**MOLENBEEK. Boulevard du Jubilé, 202 (arch. Camille BREEUS )**  
(= zone de protection du Pont de chemin de fer sis boulevard du Jubilé / inventaire)  
**DEMANDE DE PERMIS D'URBANISME :** régularisation de la couverture d'une cour au rez-de-chaussée d'un immeuble de rapport et de la modification de la façade avant (châssis + soubassement) (maintien des 2 logements)  
**Demande de la Commune du 20/12/2024**

**Avis de la CRMS**

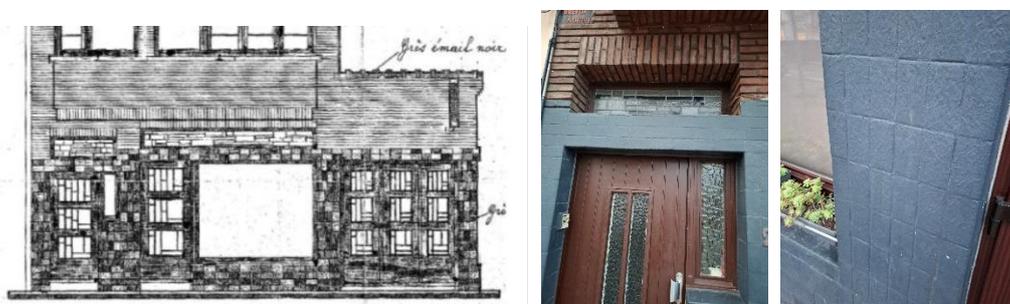
Les nombreuses interventions réalisées sans autorisation, comme la mise en peinture grise des carreaux de grès émaillé noir d'origine du soubassement, la suppression des vitraux présents à l'origine dans les panneaux des portes (entrées et garage) et le remplacement des châssis en bois des étages par de nouveaux châssis en PVC dépourvus des divisions horizontales d'origine (R+1 et R+3), ont modifié les caractéristiques intrinsèques de la façade. Ces modifications, et celle de la vitrine commerciale d'origine, ont altéré de manière significative la lisibilité de la façade Art Déco et appauvri l'intérêt patrimonial du bien qui est inscrit à l'inventaire. **Pour la CRMS, ces transformations ne peuvent donc pas être régularisées.**

Elle attire l'attention sur le dessus de la porte d'entrée des logements où subsiste un vitrail au motif Art Déco géométrique (+ idem au 2<sup>e</sup> étage). Elle demande de le conserver et de s'en servir, le cas échéant, comme modèle pour la restitution de tous les vitraux d'imposte détruits et enlevés.

Pour les châssis des étages, elle demande de revenir à des châssis de qualité (pas de PVC) avec des divisions horizontales telles qu'elles existaient encore sur les plans de 1999. (Rem : selon le dossier, les divisions horizontales du permis de 1932 semblent n'avoir jamais été modifiées, contrairement à l'élévation du permis de 1999. A vérifier).

Concernant le soubassement de la façade, la Commission demande d'enlever la couche picturale et de rendre apparents les carreaux d'origine, encore en place.

De gauche à droite, la parcelle concernée jouxtant le pont de chemin de fer classé (© Google maps, 2024), le pignon latéral vu depuis l'espace public (photo CRMS, janvier 2025), l'élévation arrière à régulariser (extrait du dossier)

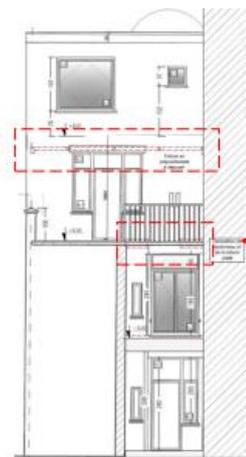
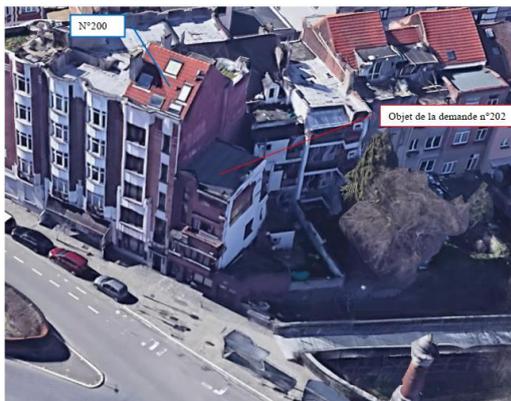
**Pour la CRMS, la régularisation de la couverture de la petite cour arrière pour l'aménagement d'une salle de bain au rez-de-chaussée n'est pas de qualité pour l'intérieur d'îlot.** La réouverture de cet espace au rez-de-chaussée et aux étages (entraînant de facto la démolition proposée de la toiture avec coupole du R+1) apporterait de la lumière naturelle aux pièces arrière.

**En revanche, la CRMS souscrit à l'enlèvement de la couverture en polycarbonate translucide au niveau de la terrasse arrière (R+2),** particulièrement inesthétique. Son démontage devrait améliorer la situation existante de l'arrière de la parcelle, comprise dans la zone de protection du pont classé et très visible depuis l'espace public.

**De la même manière, la Commission demande d'améliorer l'état actuel du pignon latéral sur lequel semblent subsister les restes d'une ancienne publicité murale. Sauf si cette peinture (non documentée) présente un intérêt, le pignon devrait être traité avec soin dans un ton neutre pour requalifier les vues vers et depuis le pont du Jubilé et l'espace public.**
